## Dodatek č. 2

<b>OZNÁMENÍ ZMĚNY 2018</b>		číslo OZ: 2		
Zhotovitel:	KVS Stavební s.r.o.			
Investor:	Základní škola, Praha 10, Kutnohorská 36	Datum: 31.7.2018		
Název akce: „Škola základ života – ZŠ Kutnohorská 36, Praha 10 – stavební práce“				
Způsob odeslání / předání datum:	poštou <input type="checkbox"/>	e-mailem <input type="checkbox"/>	faxem <input type="checkbox"/>	osobně <input checked="" type="checkbox"/>
Odkazy na	specifikaci:			
	na výkresy:	Změnový list PD č.2		
	na rozpočtové podklady:	Změnový VV		
	na jinou část smlouvy:			
<b>Předmět změny:</b> Změna skladeb podlah				
<b>Popis a zdůvodnění změny:</b> Jiná skladba podlahy v místnosti č.127 než předpokládala PD oproti předpokladu je nutné vyměnit celou skladbu podlahy z důvodu využití prostor novým účelem. Úprava skladeb podlahy v místnostech dívčích, chlapeckých a učitelských toalet dále v místnostech 107 a -c, tak jak odpovídá zjištěné realitě, kde zjištěná skladba oproti předpokladu je lokálně v lepším či horším stavu.

## ZMĚNOVÝ LIST PD Č.2

<b>PLÁN PLUS</b> s.r.o.		
STAVBA	Rozšíření kapacity ZŠ o 3 kmenové učebny	PARÉ
MÍSTO STAVBY	Kutnohorská 36, Praha - Dolní Měcholupy	ZMĚNOVÝ LIST PD <b>2</b>
OBJEDNATEL	Zá

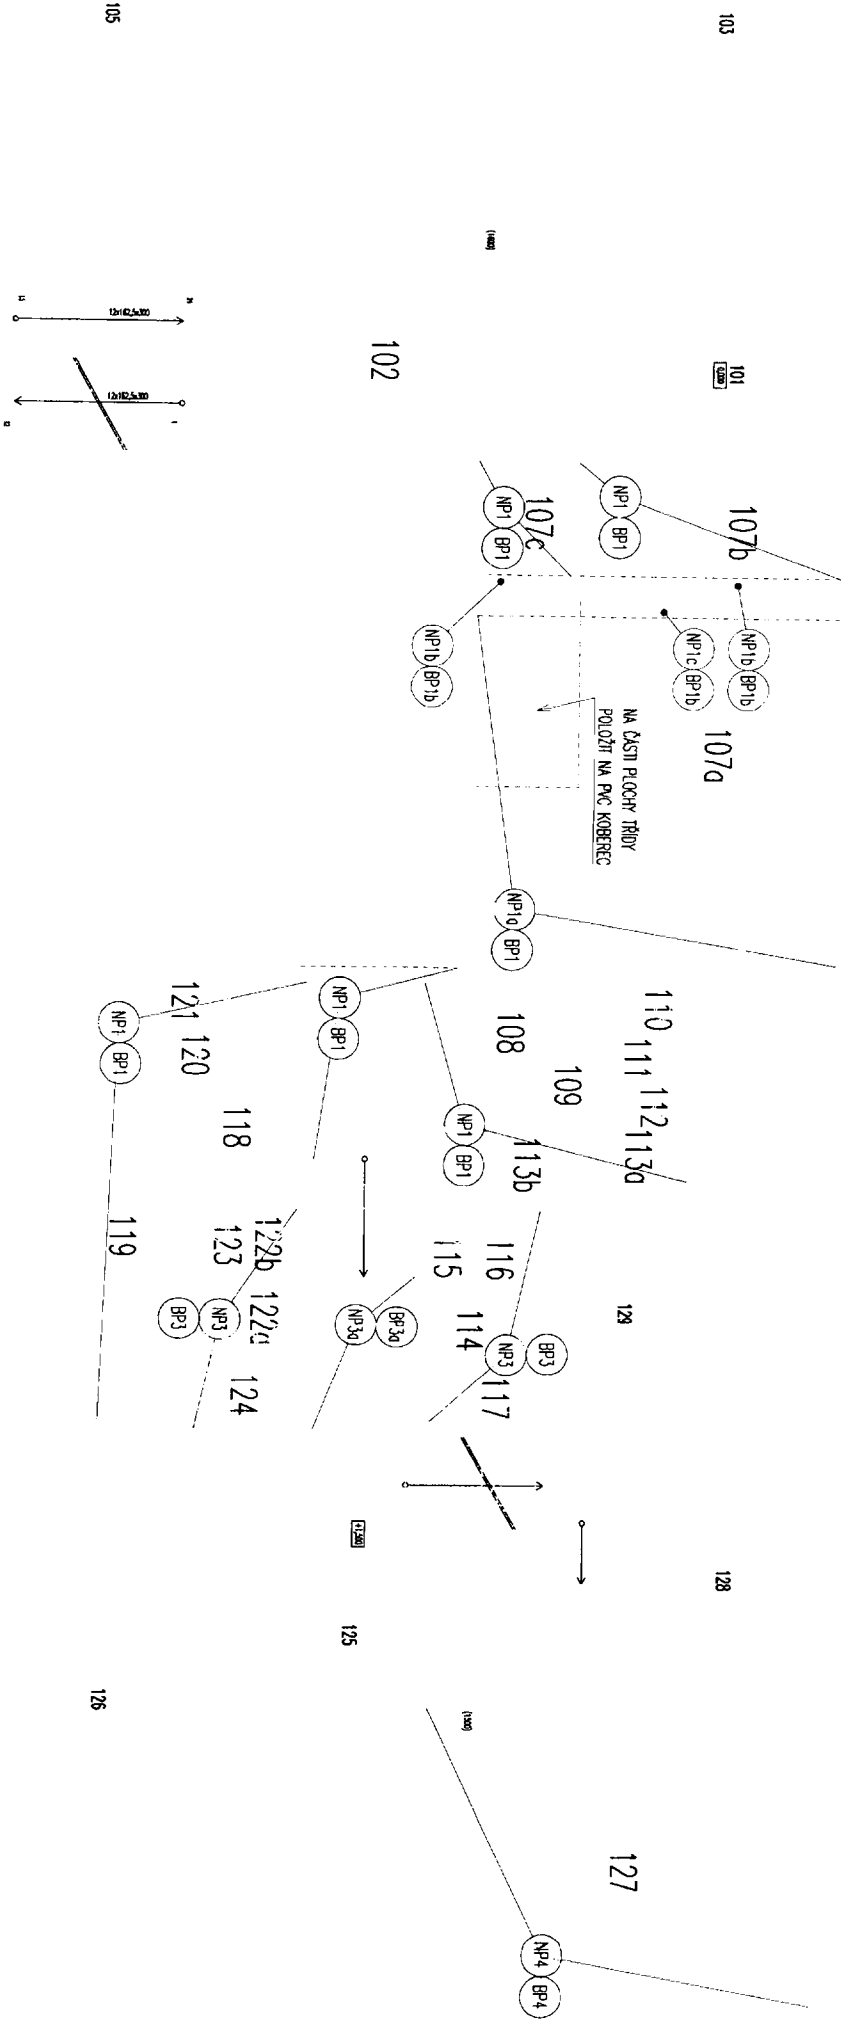
### Změna skladeb podlah

ZMĚNA SKLADEB PODLAH 1NP – PŮDORYS

BP1 SKLADBA PODLAHY NA STÁVAJÍCÍM BETONU – KERAMICKÁ DLAŽBA (m.č. 102 – POD SCHODY, 107a, 107b, 107c, 108–113b, 118–121)

NP1 SKLADBA PODLAHY NA STÁVAJÍCÍM BETONU – KERAMICKÁ DLAŽBA (m.č. 102 – POD SCHODY, 107b, 107c, 108–113b, 118–121)

NP1a SKLADBA PODLAHY NA STÁVAJÍCÍM BETONU – PVC (m.č. 107a)

—	KERAMICKÁ DLAŽBA	9 mm	} BOURANÉ VRSTVY cca 20 mm
—	LEPIDLO	11 mm	
—	BETONOVÁ MAZANINA S KARI SÍTÍ 150x150x4 mm	120 mm	
—	BETONOVÁ MAZANINA	40 mm	
—	TEPELNÁ IZOLACE STEP ROCK T*	40 mm	
—	1x BITAGIT*	-	
—	2x PENETRAČNÍ NÁTĚR	-	
—	PODKLADNÍ BETON S KARI SÍTÍ 100x100x6 mm	150 mm	
—	ŠTĚRKOVÝ PODSYP	50 mm	
—	ROSTLÝ TERÉN	-

—	KERAMICKÁ DLAŽBA TAURUS GRANIT 76 NORDIC R10/A* + MINERÁLNÍ SPÁROVACÍ HMOTA CRISTALLFUGE PLUS*	9 mm	} NOVÉ VRSTVY cca 20 mm
—	FLEXIBILNÍ LEPICÍ MALTA SOLOFLEX*	4 mm	
—	IZOLACE SANIFLEX* VČETNĚ TĚSNICÍCH PÁSKŮ	1 mm	
—	PENETRACE ASO–UNIGRUND*	-	
—	SAMONIVELAČNÍ ŠTĚRKOVÁ HMOTA	6 mm	
—	BETONOVÁ MAZANINA S KARI SÍTÍ 150x150x4 mm	120 mm	
—	BETONOVÁ MAZANINA	40 mm	
—	PE FÓLIE	-	
—	MINERÁLNÍ TEPELNÁ IZOLACE	40 mm	
—	1x BITAGIT*	-	
—	2x PENETRAČNÍ NÁTĚR	-	
—	PODKLADNÍ BETON S KARI SÍTÍ 100x100x6 mm	150 mm	
—	ŠTĚRKOVÝ PODSYP	50 mm	
—	ROSTLÝ TERÉN	-

—	PVC TŘÍDA ZATÍŽENÍ MIN. 33 (KOBEREC)	5 mm	} NOVÉ VRSTVY cca 20 mm
—	LEPIDLO	-	
—	PENETRACE ASO–UNIGRUND*	-	
—	SAMONIVELAČNÍ ŠTĚRKOVÁ HMOTA	15 mm	
—	BETONOVÁ MAZANINA S KARI SÍTÍ 150x150x4 mm	100 mm	
—	BETONOVÁ MAZANINA	60 mm	
—	PE FÓLIE	-	
—	MINERÁLNÍ TEPELNÁ IZOLACE	40 mm	
—	1x BITAGIT*	-	
—	2x PENETRAČNÍ NÁTĚR	-	
—	PODKLADNÍ BETON S KARI SÍTÍ 100x100x6 mm	150 mm	
—	ŠTĚRKOVÝ PODSYP	50 mm	
—	ROSTLÝ TERÉN	-
